TRANSPORDIAMET

Meie 03.03.2026 nr 7.2-2/26/1861-14

**Rae vald Kurna küla Linda kinnistu ja
lähiala detailplaneeringu kooskõlastamata
jätmine**

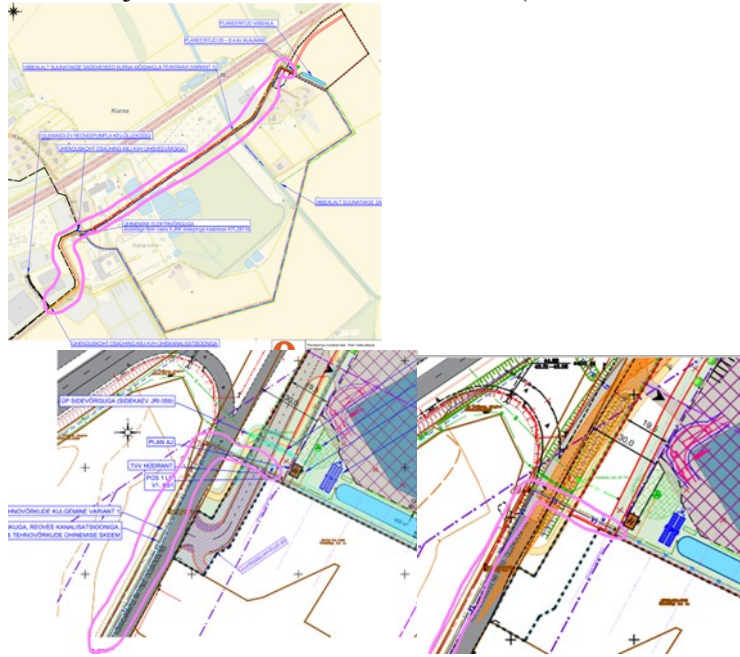
1. PlanS § 126 lg 1 punkt 4 alusel on planeeringu üheks ülesandeks detailplaneeringu kohustuslike hoonete ja rajatiste toimimiseks vajaliku maavajaduse määramine, mida käsitlesime 15.10.2025 kirjaga 7.2-2251861-12 punktides 2-4. Selgitasime, et kui rajatistele eraldatud maa on minimaalne, vajab planeeringu teede osa (juurdepääsutee/kogujatee, kraavid, kergliiklustee) lahendamist kõrguslikult, et välja selgitada toimimiseks vajalik maa. Lisaks esitatud materjalidest nähtub (sh ristlõikelt), et teede osale ei ole koostatud sademevete terviklahendust. Juurdepääsutee ühes teelõiguses on kavandatud kraav, mille jaoks on jäetud 4m ala arvestamata kraavi sügavusega, nõlvusega ja eelvooluga. Lahendusest ei selgu, miks varasemalt kogu juurdepääsutee ulatuses kavandatud kraav on asendatud 1/4 lõiku kavandatud kraaviga, kas kraav mahub eraldatud 4m alale ära ja kuidas ülejäänud 3/4 lõiguses on sademevete juhtimine lahendatud.

Palume kogujatee rollis olevale juurdepääsuteele, kraavile ja kergliiklusteele koostada esialgne kõrguslik lahendus maavajaduse hindamiseks ja selgitada lahendust seletuskirjas.

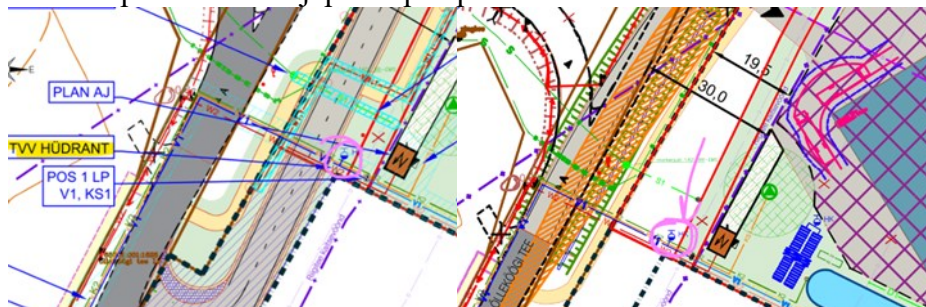
2.3. Sidekaevu paiknemine planeerida väljapoole TRAM maaüksust sh väljapoole perspektiivset TRAM maaüksust ning arvestada sh liikluslahenduse plaaniga (sh kraavid, kergliiklustee).

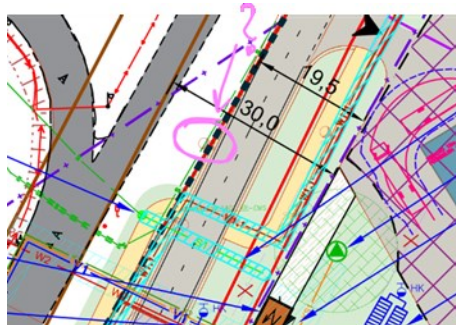
2.4. Hüdrant planeerida väljapoole perspektiivset TRAM maaüksust.
